# 7. 環境影響の予測及び評価

# 8. 設計概要変更承認申請手続きの経緯

## 9. 設計概要変更承認申請に係る沖縄県からの質問と回答

## 【景観】

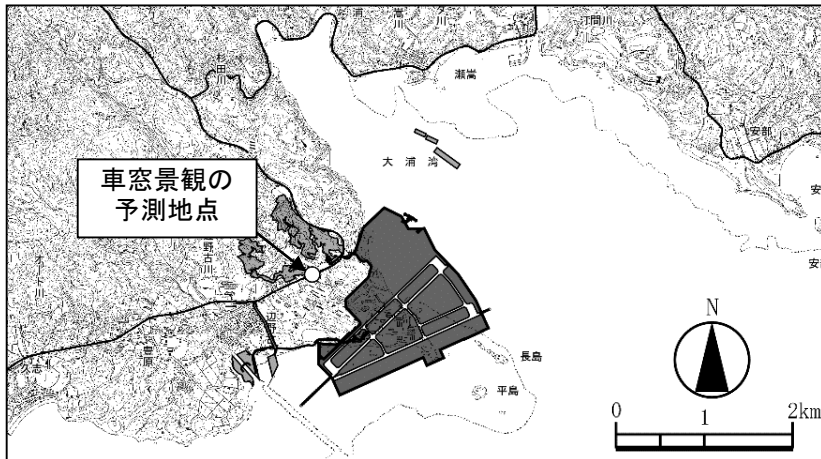
- ・国道329号の上部を横断する土砂搬出用ベルトコンベアに、工事用仮設道路が併設されることとなるため、車窓景観に変化が生じる。
- ・設置高が4.5mから5mに変更されることなどにより、圧迫感が低減すると考えられること、走行車両からの視認時間は非常に短く、工事終了後は撤去されることなどから、視認状況は変更前と同程度と考えられる。
